# 東海第二発電所

## 重大事故等対処設備について 審査会合における指摘事項の回答

平成29年9月13日  
日本原子力発電株式会社

重大事故等時に期待する逃がし安全弁の機能

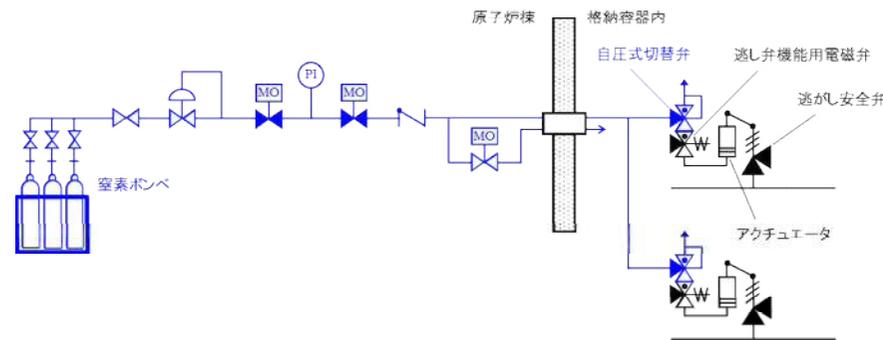
逃がし安全弁における逃がし弁機能をSA設備に位置付けないことについて、46条適合(悪影響等)踏まえ、考え方を説明すること。

- ▶ 高圧注水機能喪失時においては、逃がし安全弁(自動減圧機能)7個を手動開とすることで、炉心損傷防止が可能であり、さらに、減圧に使用する弁を2個とした場合においても、炉心損傷防止が可能であることを確認
- ▶ 格納容器雰囲気直接加熱においては、逃がし安全弁(自動減圧機能)2個を手動開とすることで、格納容器破損防止が可能であることを確認
- ▶ インターフェイスシステムLOCA時においては、逃がし安全弁(自動減圧機能)2個を手動開とすることで、1次冷却材の漏えい量を抑制することが可能であることを確認

以上から、46条の要求事項である原子炉冷却材圧力バウンダリの減圧は、逃がし安全弁2個を用いることで対応可能であり、逃がし安全弁(自動減圧機能)7個は十分に余裕を持った設計であると考えるが、更なる安全性向上対策として、高圧窒素ガス供給系(非常用)とは異なる窒素供給系統及び電磁弁を使用せず逃がし安全弁の開操作が可能な、代替逃がし安全弁駆動装置(重大事故等対処設備)を設置する。

### 【自動減圧機能と過渡時自動減圧機能制御盤配置図】

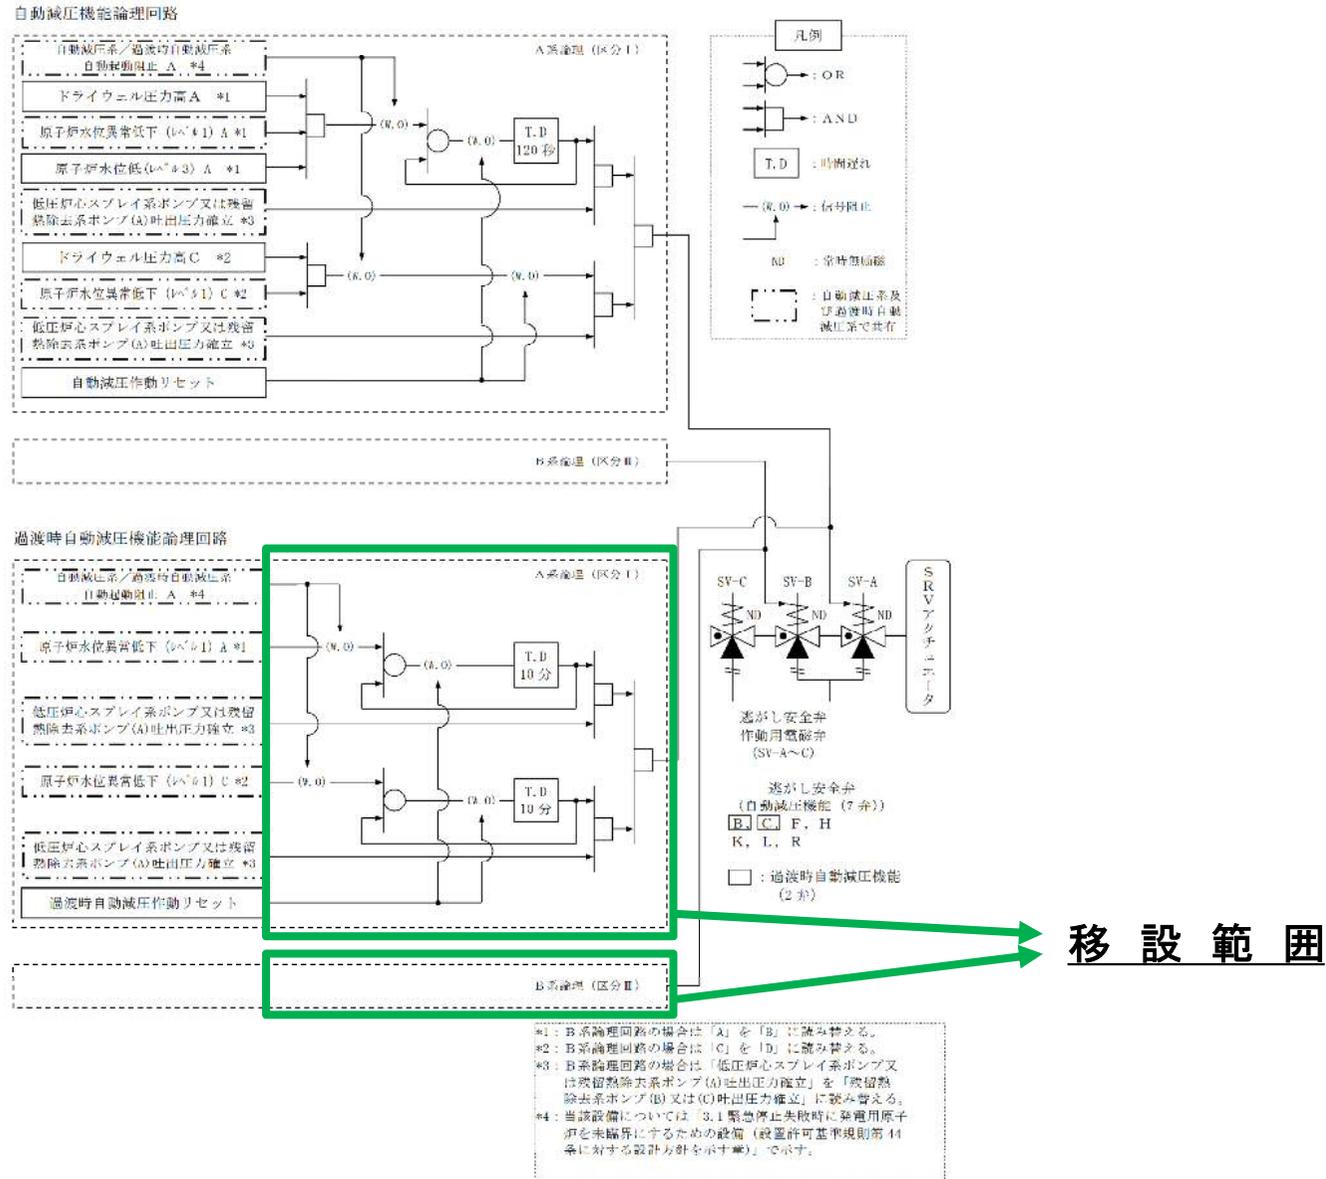
自動減圧として新たに追加した「過渡時自動減圧機能」について、考慮すべき共通要因(火災など)によって「自動減圧機能」と同時に安全機能が喪失しないことを整理した資料を提示すること。

- ・ 過渡時自動減圧機能及び自動減圧機能の論理回路は、金属製筐体の異なる制御盤に収納するとともに、位置的分散を図り、火災により同時に機能が損なわれることがない設計とする。
- ・ 過渡時自動減圧機能及び自動減圧機能の制御盤は、耐震性を有した設計とし、地震により同時に機能が損なわれることがない設計とする。
- ・ 過渡時自動減圧機能及び自動減圧機能の制御盤は、溢水源のない中央制御室に設置し、溢水により同時に機能が損なわれることがない設計とする。

第1図 非信頼度評価モデル

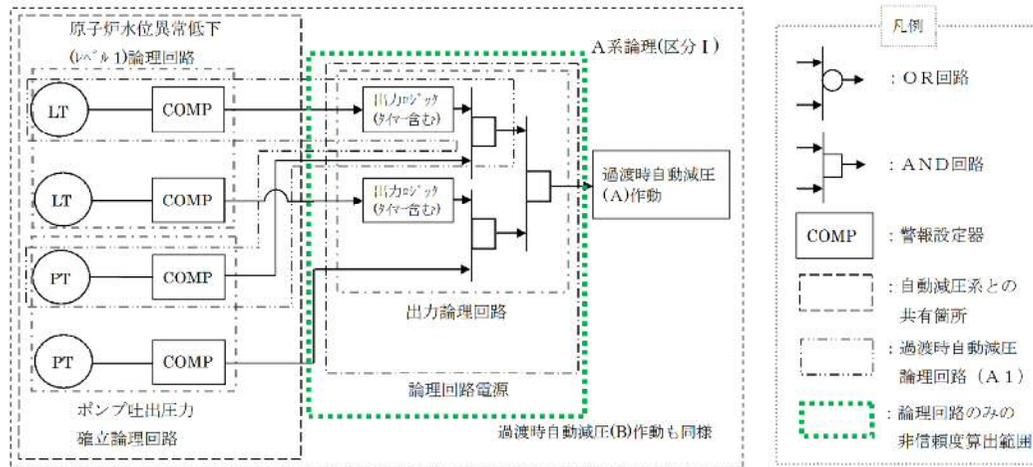
過渡時自動減圧機能の非信頼度について、検出器を含めたシステム全体の非信頼度ではなく、論理回路の非信頼度を整理した資料を提示すること。

- 各回路の非信頼度算出結果を第1表に示す。

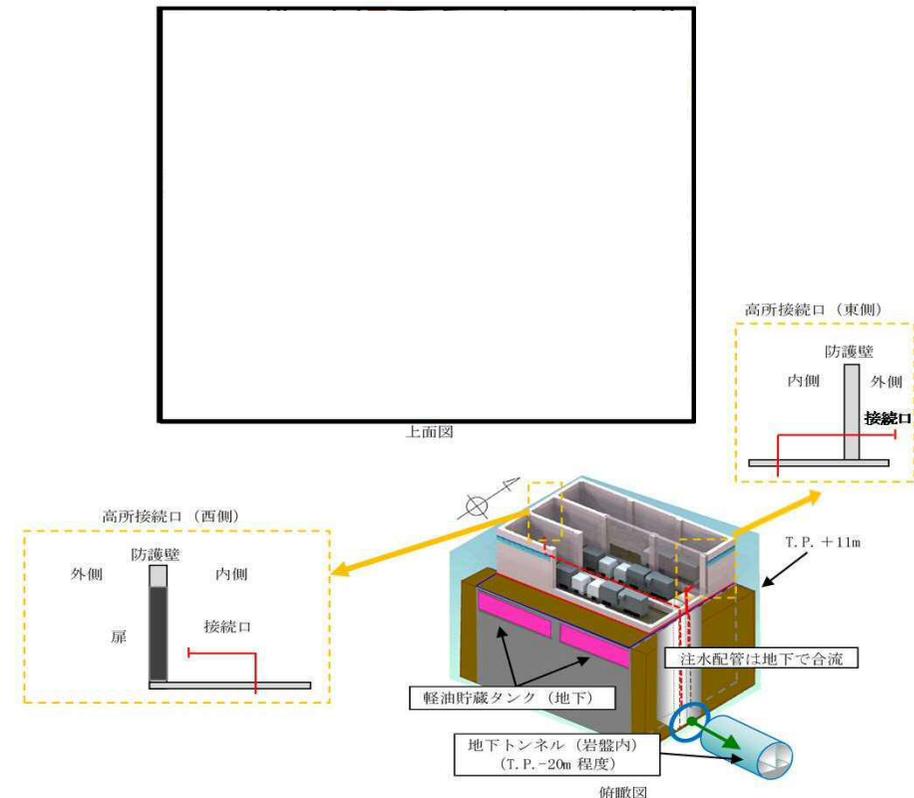
- TP+11m盤へ新たに接続口を追設することに関し、設置許可基準43条の共通要因故障に対する適合性の観点から考え方を示すこと、また、原子炉建屋までの注水ラインの延長に伴い現状の可搬型代替注水大型ポンプで必要流量が確保されることおよび他の設備(西側接続口)への悪影響防止の考え方を説明すること。

- 高所接続口は、設置許可基準43条第3項第3号(異なる複数の接続箇所確保について)に対する基準適合のため、常設代替高圧電源装置置場の異なる壁面の隣接しない位置に複数個所に設置することにより、共通要因によって接続することが出来なくなることを防止する設計とする。
- 高所接続口は、原子炉建屋近傍の接続口とは使用するケースが異なる。要求される注水先の組み合わせケース(表1)について、可搬型代替注水大型ポンプで必要流量が確保できることを確認した。
- 高所接続口からの配管は、原子炉建屋近傍の西側接続口からの配管に合流するため、適所に逆止弁を設けてそれぞれの接続口からの注水に対して悪影響がない設計とする(図1)。

### 【緊急用電源系構成】

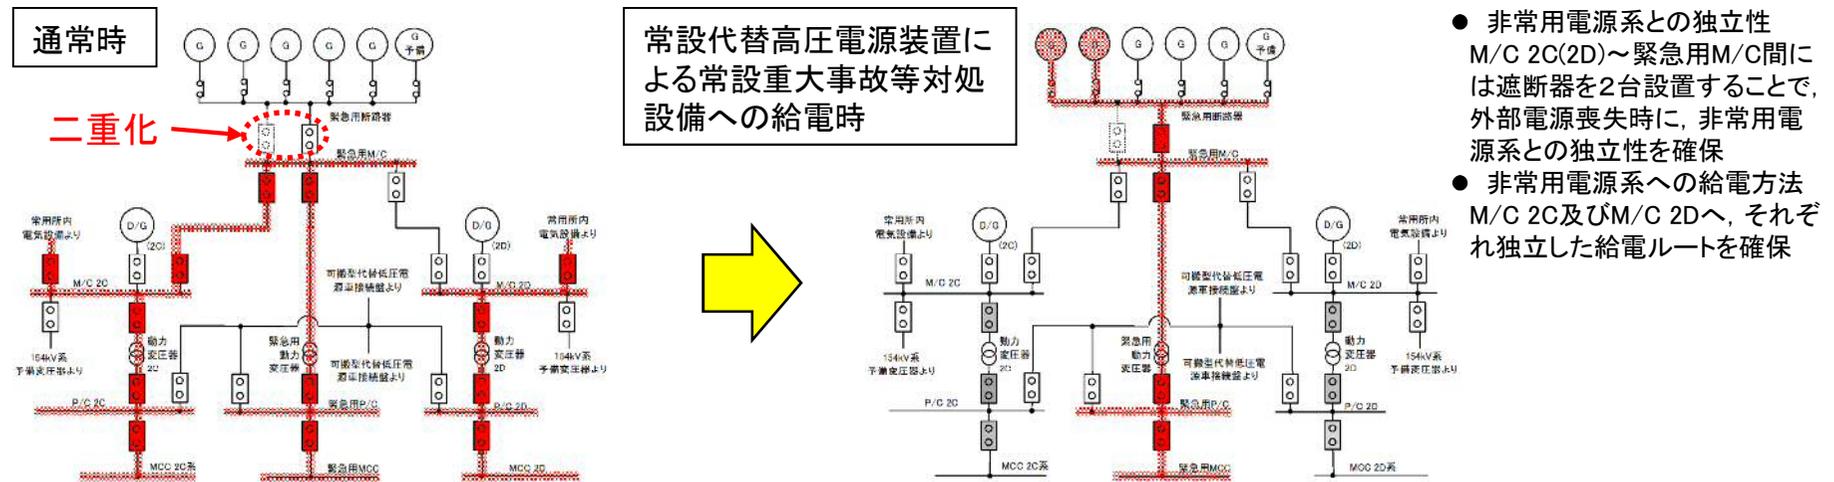
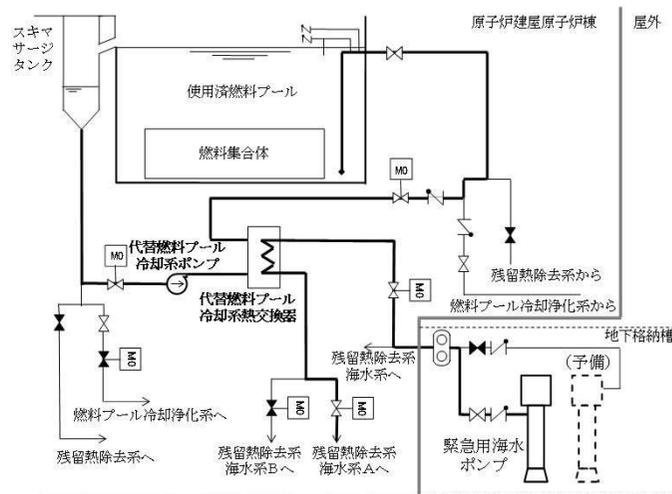
常設代替高圧電源装置から緊急用メタクラへの遮断器が1つであることについて故障リスクや運用をふまえて説明すること。

- 東海第二発電所では津波による重大事故等を考慮し、常設重大事故等対処設備による対応が可能な設計を採用
- 新設する常設重大事故等対処設備の電源は、緊急用電源系(常設代替高圧電源装置、緊急用M/C、緊急用P/C及び緊急用MCC等)により確保する設計
- 一方、緊急用電源系の信頼性を検討した結果、常設代替高圧電源装置から緊急用M/Cへの遮断器の閉失敗が緊急用電源系の非信頼度に支配的な故障であることを確認(寄与度約55%)
- 上記を踏まえ、当該遮断器(連絡回路)を二重化し緊急用電源系及び常設重大事故等対処設備の信頼性を向上

### 系統概略図

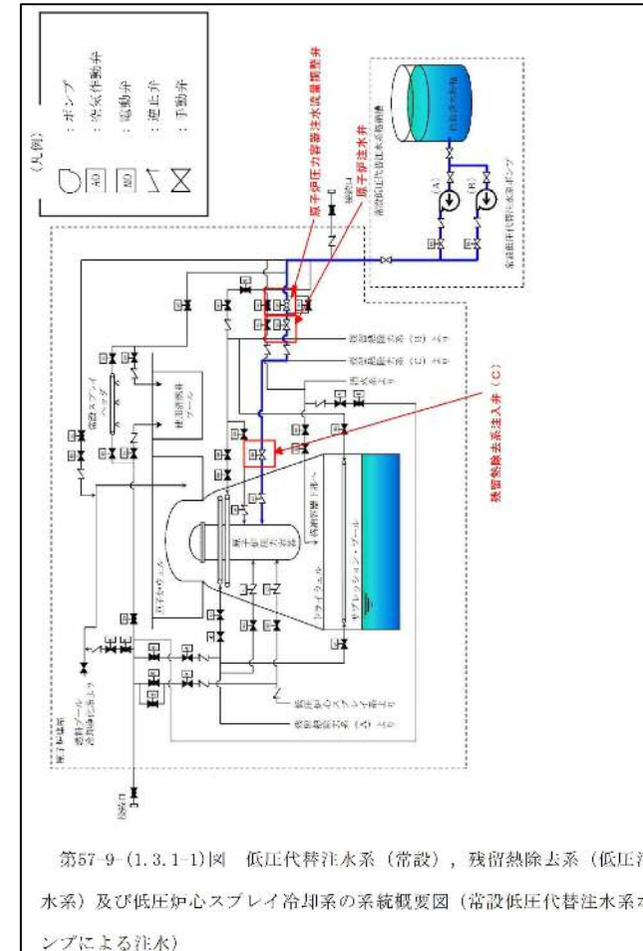
緊急用メタクラ、常用メタクラ、母線の位置関係について説明すること。

- ・位置的分散に対する具体的な状況を示します。

常設低圧代替注水系ポンプは、原子炉建屋南側の常設低圧代替注水系格納槽に、残留熱除去系ポンプ及び低圧炉心スプレイ系ポンプは原子炉建屋原子炉棟に設置し、位置的分散を図る設計とする。(第57-9-(1.3.1-3)～(1.3.1-4)図)

低圧代替注水系(常設)は、第57-9-(1.3.1-5)図のとおり常設代替高圧電源装置置場に設置する常設代替高圧電源装置から代替所内電気設備を経由し、残留熱除去系(低圧注水系)は、第57-9-(1.3.1-5)図のとおり原子炉建屋付属棟地下1階に設置するD/Gから非常用所内電気設備を経由して電源を受電できる設計としており、常設代替高圧電源装置及びD/G、代替所内電気設備と非常用所内電気設備とは、それぞれ位置的分散を図る
